要求図面では表せない建築物の計画上の要点等について、次の(1)~(7)を具体的に記述又は図示する。

(1) 基準階(貸事務室A, 貸事務室B及び共用部)について、次の①, ②の観点から配慮したこと

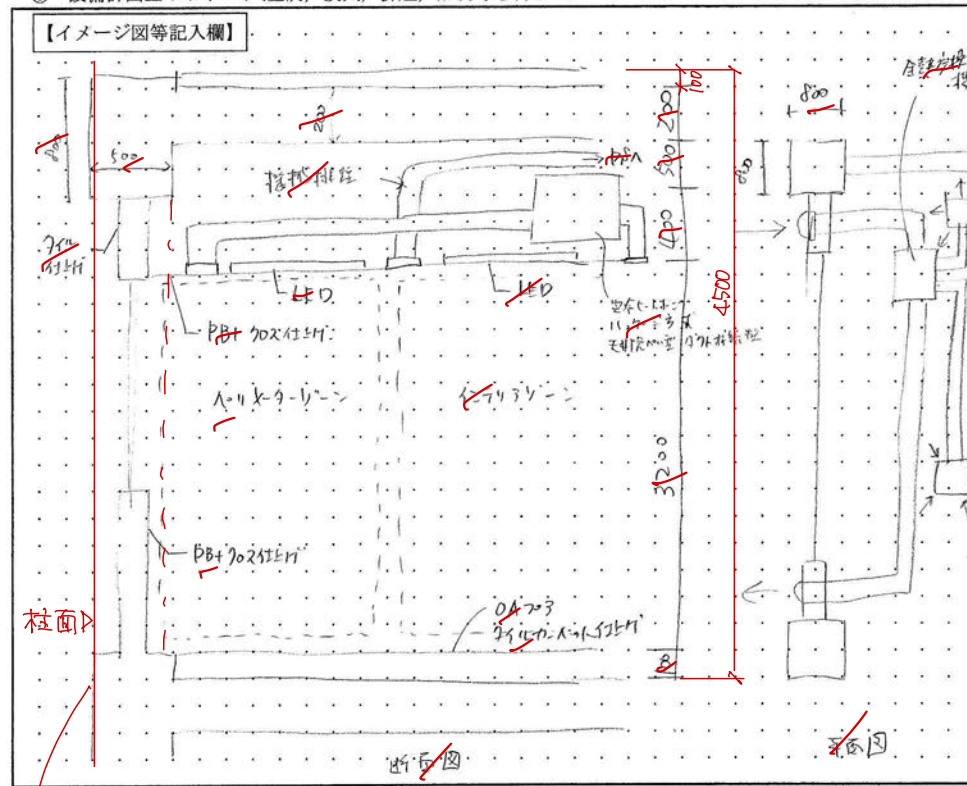
キ-0(3) 図面に明示されていない (Handwritten note)

PE-6(4) 創エネルギーの記入が正しい。省エネのこと。 (Handwritten note)
